改善箇所説明図

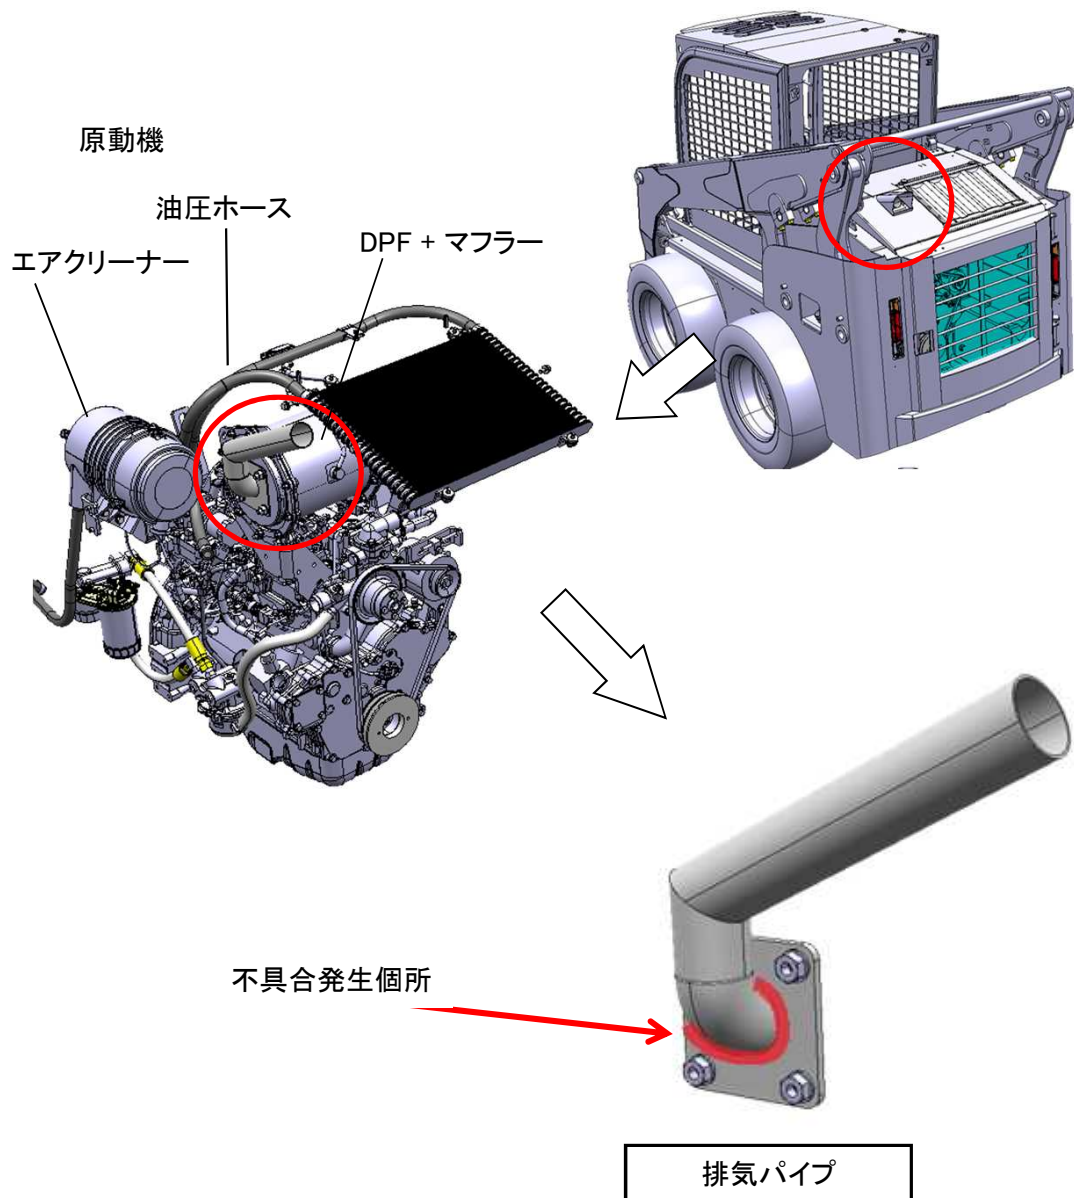
マフラーのテールパイプにおいて、テールパイプの溶接指示が不適切なため、パイプの取付強度が不足し、エンジン振動により、溶接部に亀裂が発生することがある。そのため、そのままの状態で使用を続けるとテールパイプが脱落し、マフラーから排出される排気熱によりエアクリーナケースや油圧ホース（走行兼荷役用）が溶損し、作動油が漏れ、走行不能となるおそれがある。

全車両、排気パイプを対策品に交換する。なお、当該部位の周辺を点検し、エアクリーナケース、油圧ホースに損傷がある場合は、当該部品も交換する。
